# **Aménagement d'une centrale photovoltaïque au sol**

Commune de LAMBESC

**Mémoire en réponse à l'avis de la MRAE de la  
Région Provence-Alpes-Côte d'Azur, en date  
du 24 Mai 2024**

**Porteur de Projet :  
SILVERSUN ROQUEROUSSE SAS**

Coupe AA' présentant le principe d'étêtage des individus en tête de talus  
Extrait EiE page 483

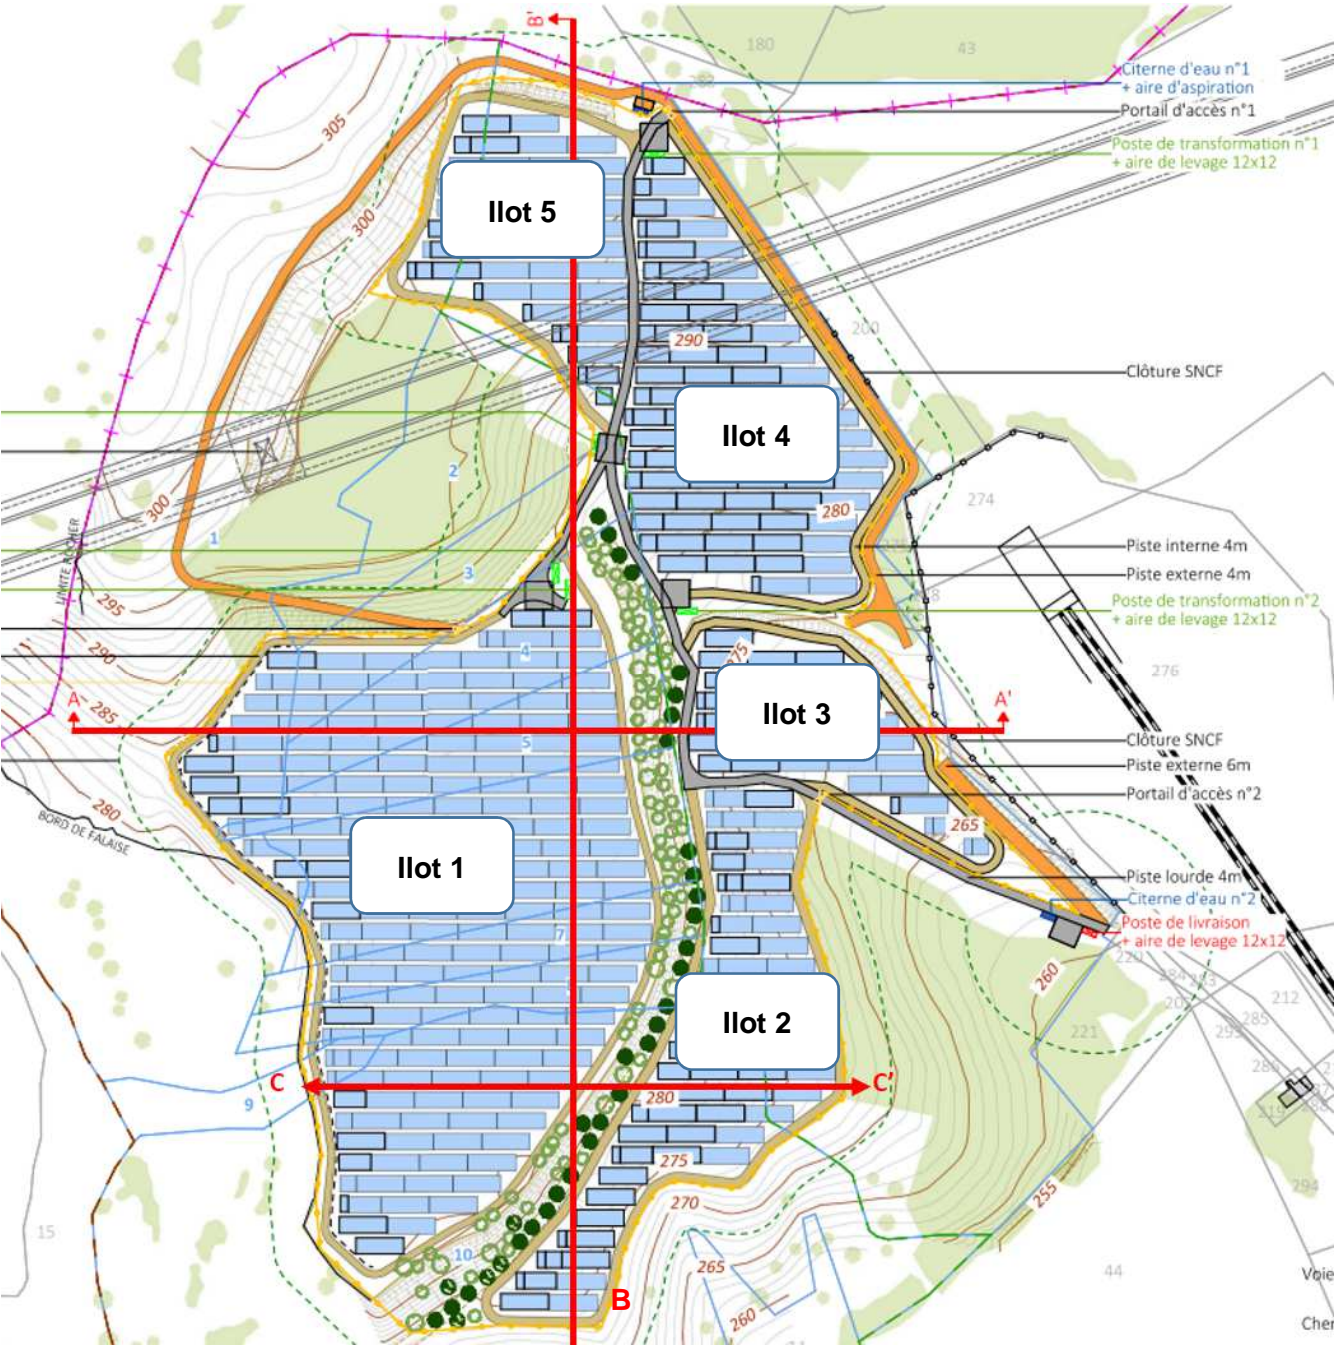
La MRAe recommande le maintien intégral de la trame paysagère existante à l'aide d'un recul approprié des panneaux photovoltaïques par rapport à la tête de talus ; elle recommande également de mieux prendre en compte la topographie marquée du site dans les zones de forte pente des vallons non remblayés entaillant le plateau.

Par ailleurs, le Maitre d’Ouvrage propose que dans le cas où un pin venait à être infecté suite à un étêtage, il puisse en planter un nouveau, et ce pendant toute la durée d’exploitation du parc solaire.

Par conséquent, le Maitre d’Ouvrage propose de maintenir l’implantation des panneaux solaires tel que présentée dans l’étude d’impacts et le permis de construire. Egalement, le Maitre d’Ouvrage se propose de réduire au maximum la partie sommitale des Pins d’Alep à étêter, pour n’étêter qu’au maximum 25% de la hauteur des individus concernés.

*Cas d'une structure supportant des  
panneaux disjoints (cas du présent projet)*

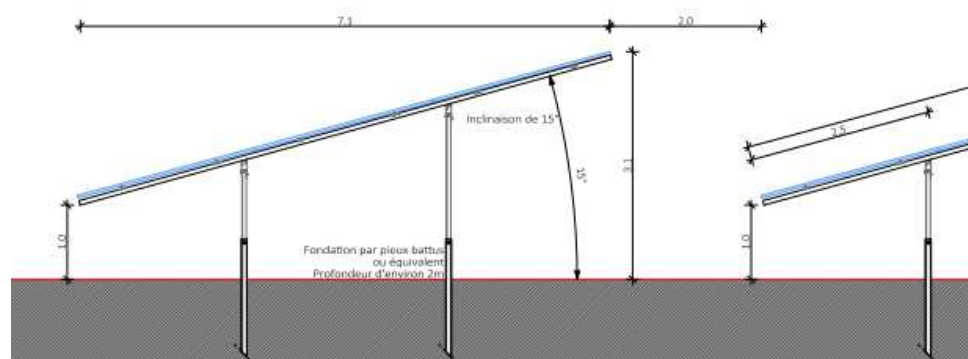
**La MRAe recommande de préciser, à l'aide d'une étude appropriée, les incidences du défrichement sur le ruissellement, l'érosion des sols et le risque de ravinement, dans la zone de projet.**

*Le projet photovoltaïque, grâce à sa configuration technique, n'engendrera pas d'impact sur les eaux pluviales. En effet, comme il est présenté page 47 de l'étude d'impacts, le Maitre d'Ouvrage a choisi une structure permettant de rendre les panneaux photovoltaïques non jointifs. L'illustration ci-après issue de l'Etude d'impacts page 48 permet d'illustrer aisément ce dispositif.*

*Le volume d'eau collecté par le milieu et la rapidité d'écoulement des eaux pluviales ne devrait pas être modifié grâce à cette configuration.*
